Modificación acristalamiento

N° 03 - 4
ARTLINE XL GD
Marzo 2017

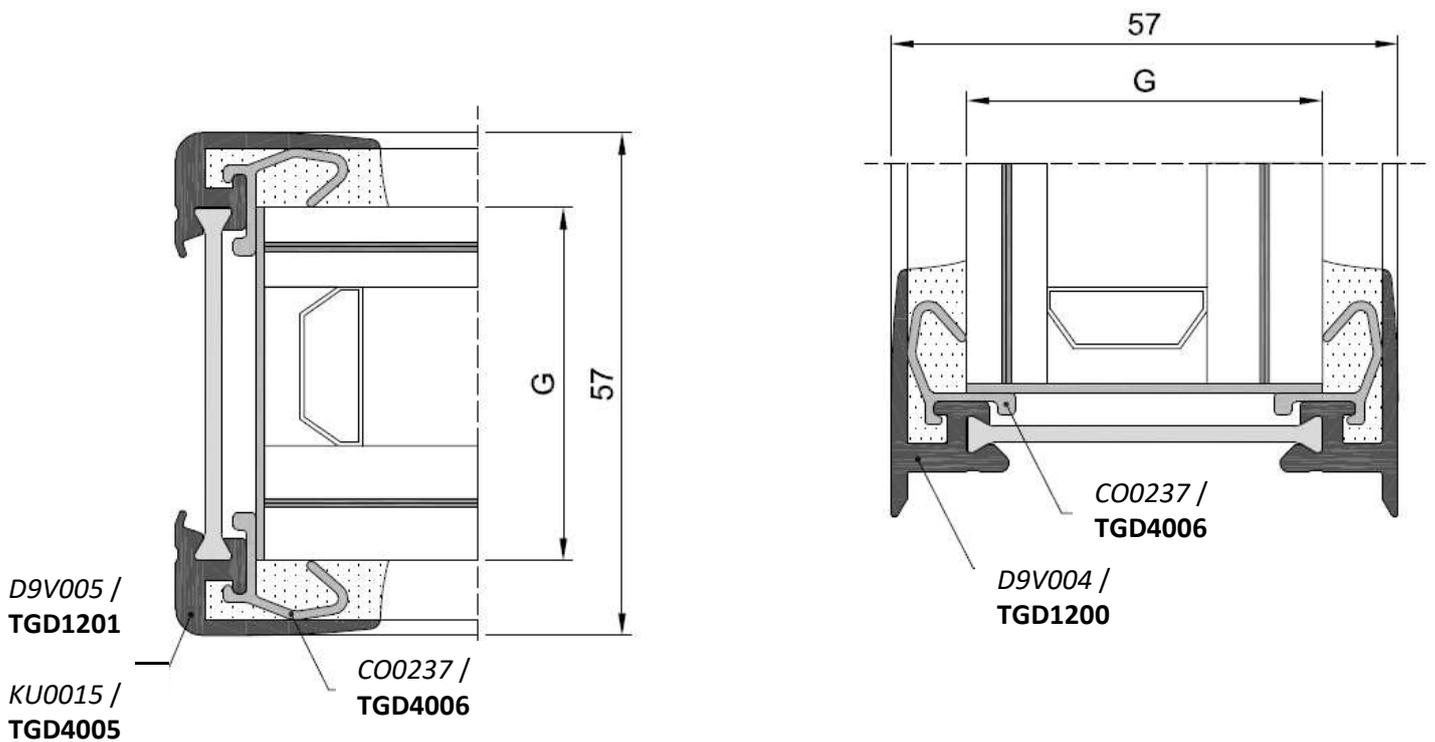
La opción de acristalamiento de 45 → 46 mm amplia su rango de aplicación a 40mm, pasando a ser de **40 → 46 mm**.

INFERIOR <i>Bottom</i>	LATERAL + SUPERIOR <i>Side + Top</i>	SOPORTE <i>Holder</i>	ACRISTALAMIENTO <i>G (mm)</i>
TGD1200 D9V004	TGD1201 + TGD4005 D9V005 + KU0015	TGD4006 CO0237	40 --> 46

CO0237
TGD4006

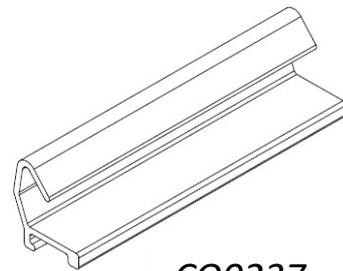
Con esta ampliación del espesor de acristalamiento a **40 → 46 mm**, se modifica el perfil de soporte de acristalamiento **TGD4000 (KU0011)** pasa a ser la referencia **TGD4006 (CO0237)**

La nueva referencia **TGD4006 (CO0237)** se suministra en piezas, acondicionamiento de 100 Uds.

~~KU0011~~
~~TGD4000~~

Montaje:

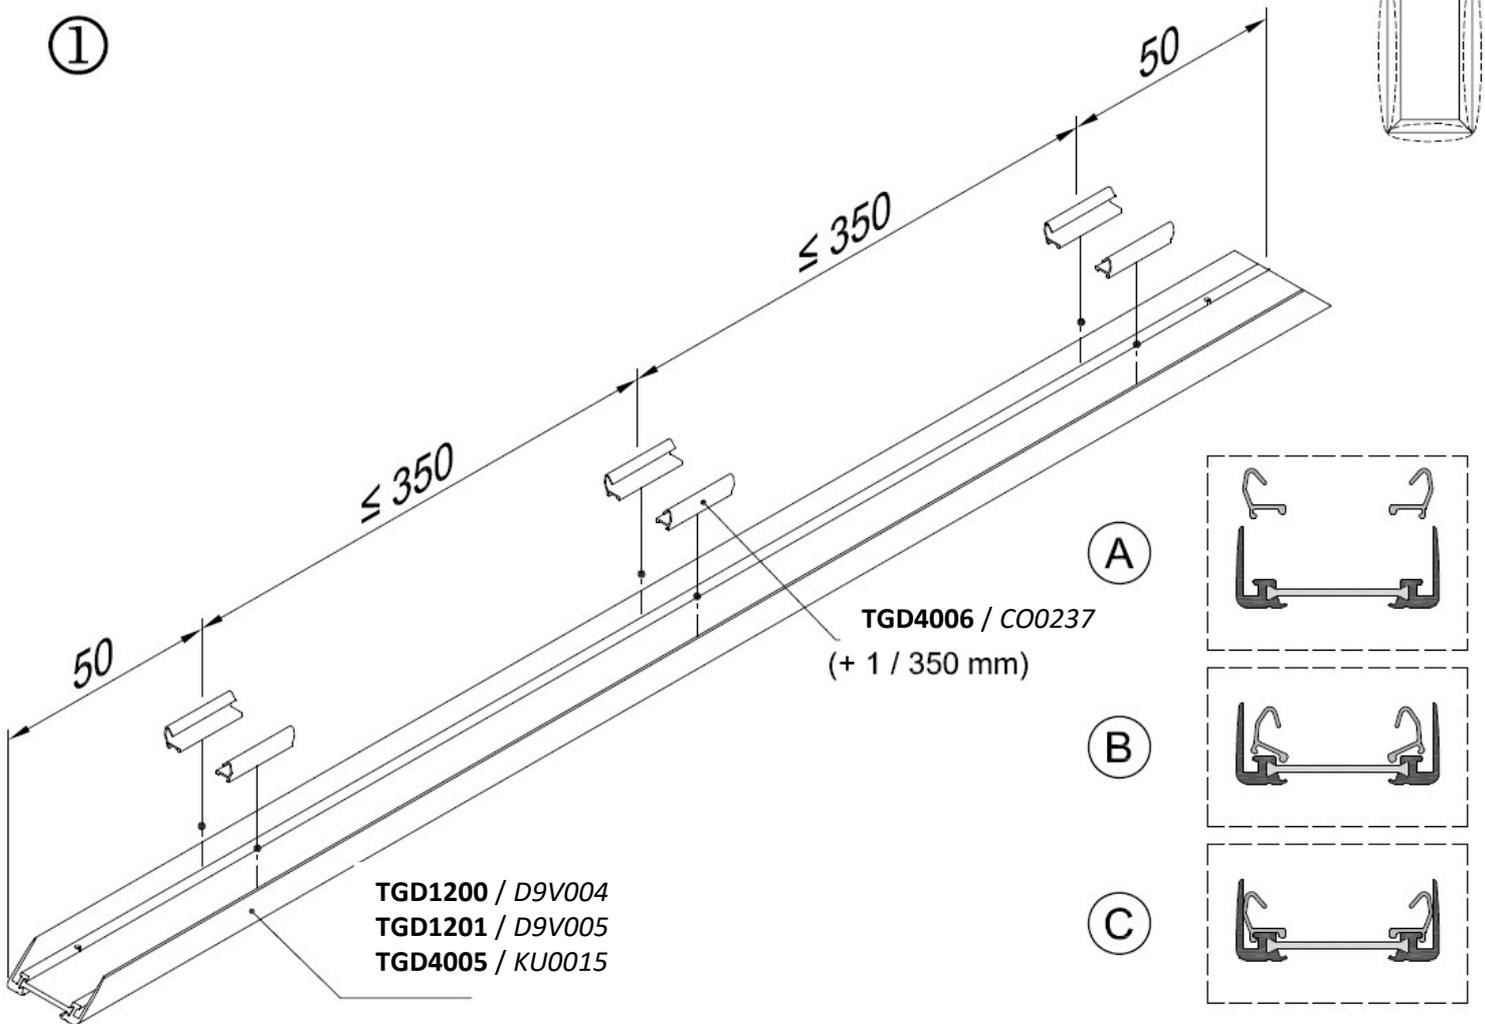
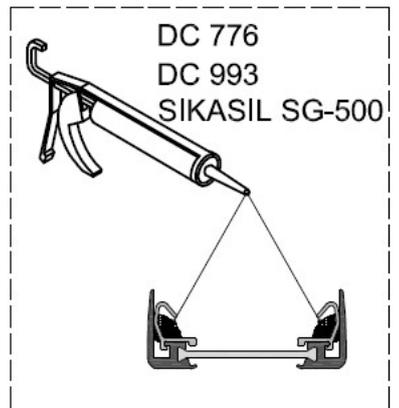
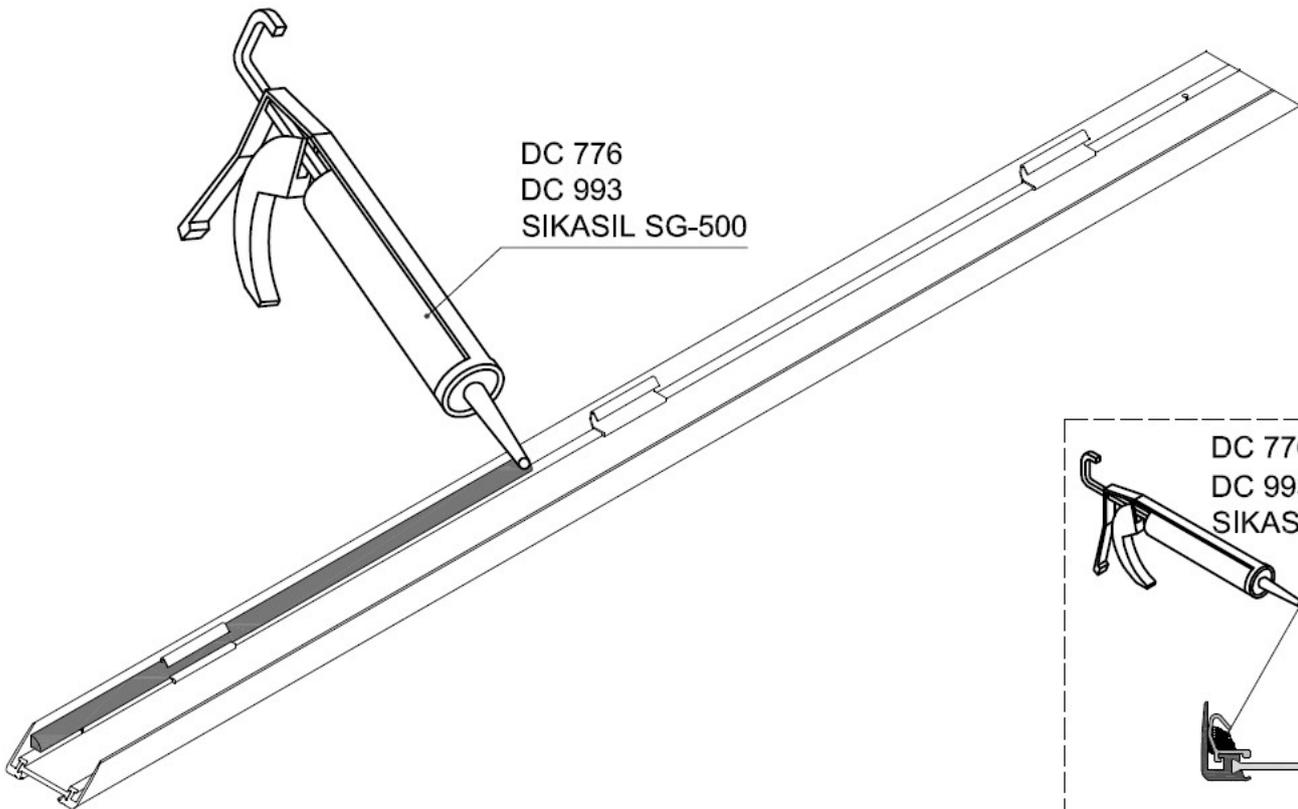
Modificación acristalamiento
